Масщаб 1:1	Маса 0,042		Трб Ø45x10 БДС 6007-80 Стомана EN 10277-2 -E335GC (1.0543) EN 10204-3.1 11600.0 CSN 41 1600
				Лист 1/1	Ел.лок.серия 44 и 45 Буксово окачване амортисьор TBS55.12 п.9 в 68E20-1, Lo 001918/a		ВТУЛКА Ø40/30 - 18
1	ЗИ 006-21	ВП	03.21	Изм.	Опис	Подпис	Дата
Разр.	SKODA	У	01.73	Пров.	Петрунова	ВП	03.21
Р-л ОРЛ	Иванов	СУ	03.21	Директор	Иванов	СУ	03.21
				"БДЖ - ТП" ЕООД Дирекция "РЛ и ТВ" Отдел "Ремонт на локомотиви"			52E51 - 16 p Lo 415 731p ЦУ

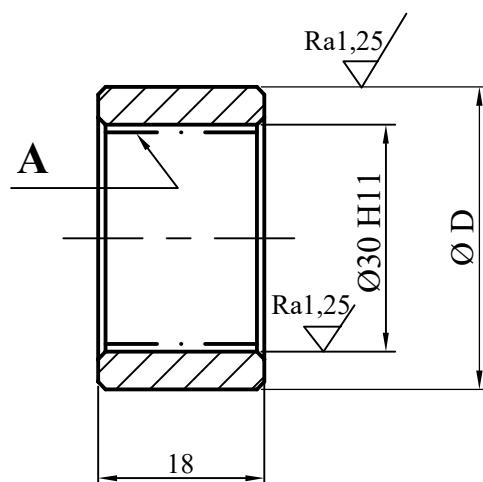
Чертожен №	Ø D, mm
52E51 - 16, Lo 415 731 ЦУ	Ø40 r6 (+0,050 +0,034)
52E51 - 16 p, Lo 415 731p ЦУ	Ø44 ±0,5
